現況検査により認められる状況の記録

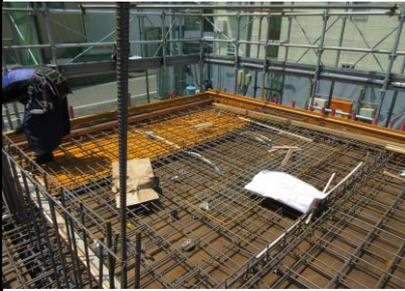
令和5年5月17日	
NO	69
場所	AY 1.5 通り
部位	2階床小梁 (B 1)
計画通りの配筋組であることを確認。 (上下主筋 : 2 - D16)

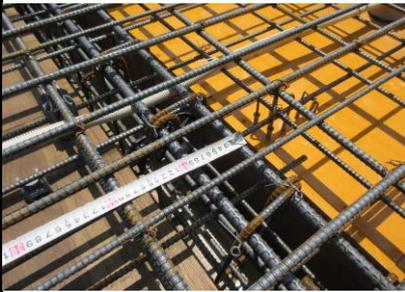
令和5年5月17日	
NO	70
場所	AY1.5通り
部位	2階床小梁 (B1)
同上。

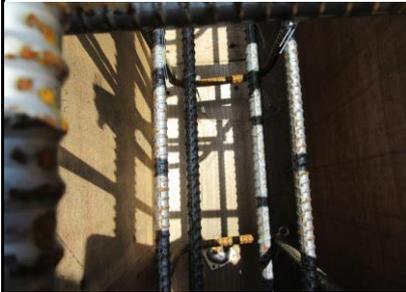
令和5年5月17日	
NO	71
場所	AY1.5通り
部位	2階床小梁 (B1)
計画通りの配筋組であることを確認。 (せん断補強筋：D10@200mm)

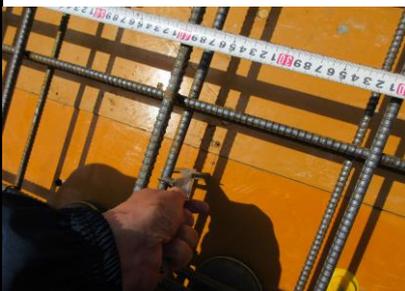
令和5年5月17日	
NO	84
場所	AB棟 (A棟)
部位	床スラブ (S4)
ダマ穴開口補強筋が計画 (施工図) 通りに設置されていることを確認。(開口廻りの縦横: 上筋2-D13、下筋2-D13)

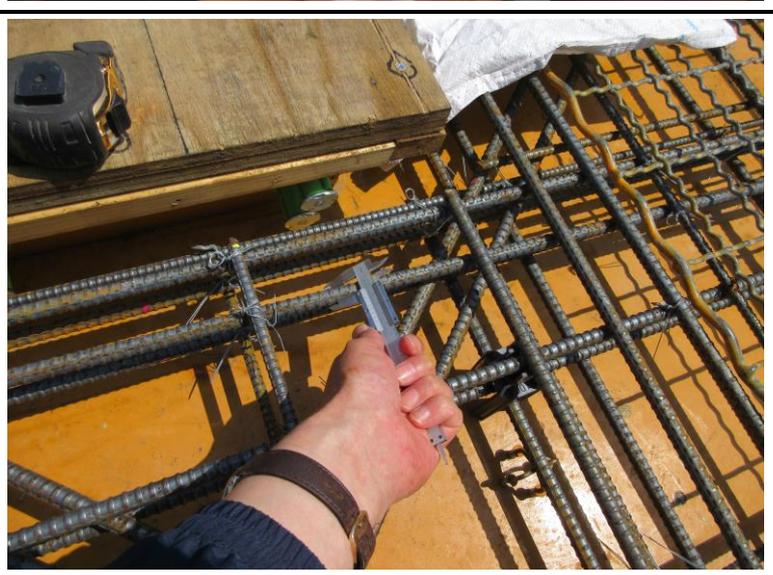
令和5年5月17日	
NO	85
場所	AB棟 (A棟)
部位	床スラブ (S4)
同上。(開口廻りの斜筋:上筋1-D13、下筋1-D13) また、余長部の定着長さ (L1: D13×40 d =520mm) が確保されていることを確認。

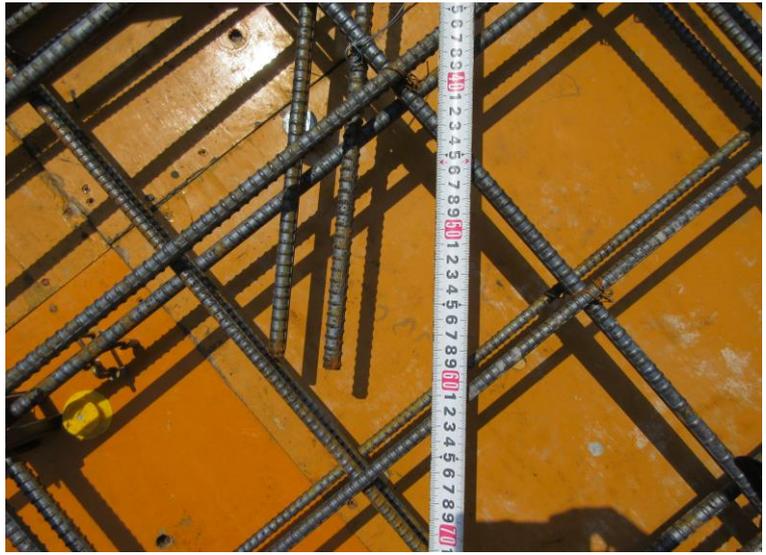
令和5年5月17日	
NO	86
場所	AB棟 (A棟)
部位	床スラブ (S4)
床スラブ貫通部のスリーブ廻りには、鉄筋かぶり厚さ (20mm以上) が確保されていることを確認。
